RAPPORT DU CESEM :
Synthèse des contributions du CESEM
au projet de pôle d'échange multimodal (PEM)

COMMISSION PEM

Novembre 2024

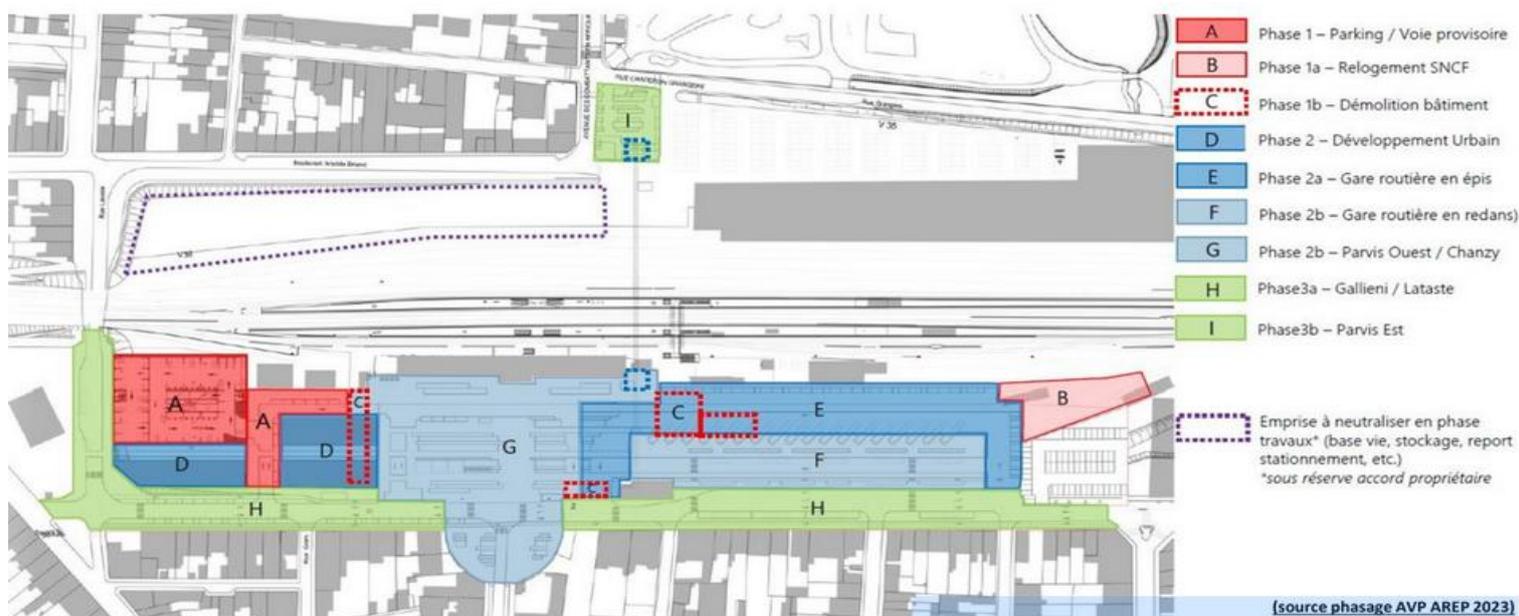
Dans cette perspective, les membres du CESEM ont été mobilisés afin d'apporter leurs propositions pour la requalification des bâtiments et des aménagements figurant sur le plan de phasage. Voici le récapitulatif de nos suggestions :

- **Phase 2-D développement urbain** : pour cet espace le panel des possibilités d'**offre de services** est varié, comme l'implantation d'une crèche, d'une pharmacie ouverte 7j/7 voire d'une maison médicale, d'un service de conciergerie, d'un point de collecte de colis, d'espaces de coworking, de bornes de location de vélos et trottinettes, d'une maison écocitoyenne, de toilettes publiques en nombre suffisant...

Il pourra également abriter des **espaces de loisirs et de culture** : enseignes de restauration privilégiant la nourriture saine et les produits issus du maraîchage local, centre d'information touristique, bibliothèque de quartier, kiosque, ...

- Le **bâtiment D** pourrait devenir un centre de formation pour la promotion du maraîchage.
- **Phase 2-b-G aménagement du parvis ouest/Chanzy** : le maître mot de cette espace doit être **végétalisation** notamment par l'installation d'îlots de fraîcheur. Ils pourront accueillir des espaces de détente en plein air (espaces pour jeux d'enfants, aires de pique-nique ...), des espaces verts (jardins communautaires, jardins verticaux, récupérateurs d'eau de pluie...) **tout en promouvant des installations artistiques** (*street art*, scènes en plein air, pavage créatif...).
